Рассмотрение проектов поправок к существующим  
правилам ООН, представленных GRSP

### Предложение по дополнению 11 к поправкам серии 03 к Правилам № 129 ООН (усовершенствованные детские удерживающие системы)

#### Представлено Рабочей группой по пассивной безопасности\*

Рис. 1

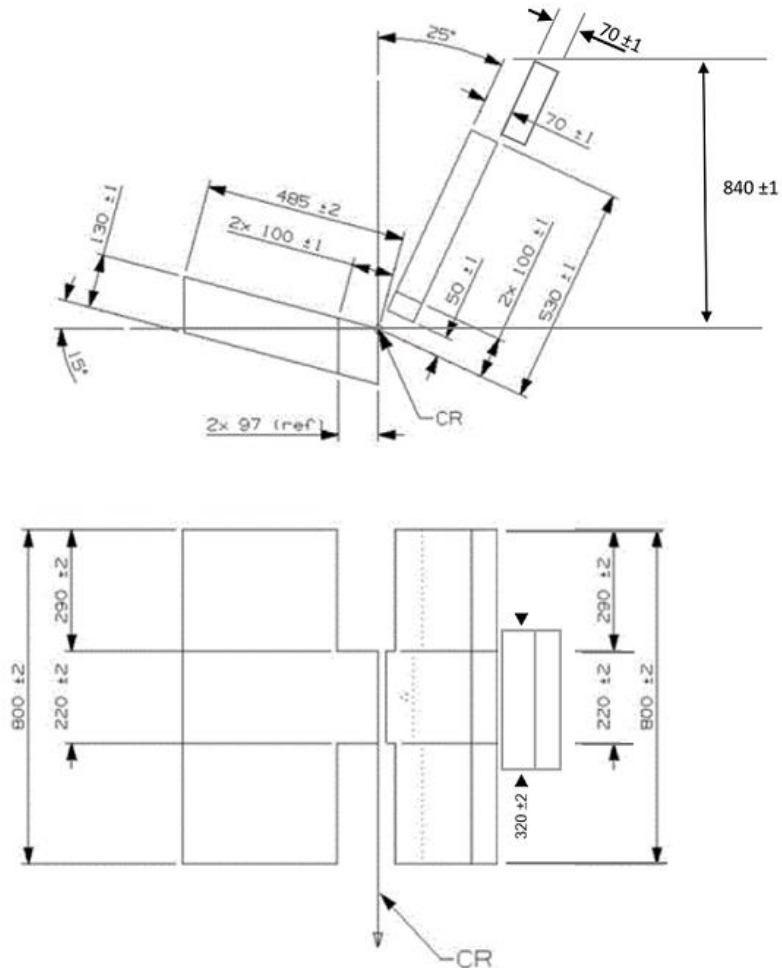
«7.1.3.1.1.8 При испытании бустерной подушки в ходе испытаний на лобовой удар на испытательном стенде, предусмотренном в приложении 6, по решению технической службы на испытательном стенде может быть установлено факультативное защитное устройство для манекена, описание которого приведено в пункте 3.4 приложения 6».

«3.4 Факультативное защитное устройство для манекена

При проведении испытания на испытательном стенде, описанного в настоящем приложении, на испытательный стенд для проведения динамического фронтального испытания бустерной подушки может быть установлено факультативное защитное устройство для манекена.

По решению технической службы это защитное устройство для манекена может быть покрыто пенополихлоропреном у двери со стороны бокового удара, как это определено в добавлении 3 к настоящему приложению, или другим материалом.

Размеры защитного устройства для манекена приведены в добавлении 3 к настоящему приложению.

Передняя поверхность защитного устройства для манекена устанавливается параллельно задней поверхности подголовника. Конструкция защитного устройства для манекена должна быть такой, чтобы оно не препятствовало размещению манекена на испытательном стенде. Кроме того, защитное устройство для манекена не должно препятствовать движению манекена и/или ремня безопасности для взрослых с креплением в трех точках во время динамического испытания до тех пор, пока не будет достигнута максимальная амплитуда горизонтального отклонения головы.

Включить новое добавление 5 к приложению 6 следующего содержания:
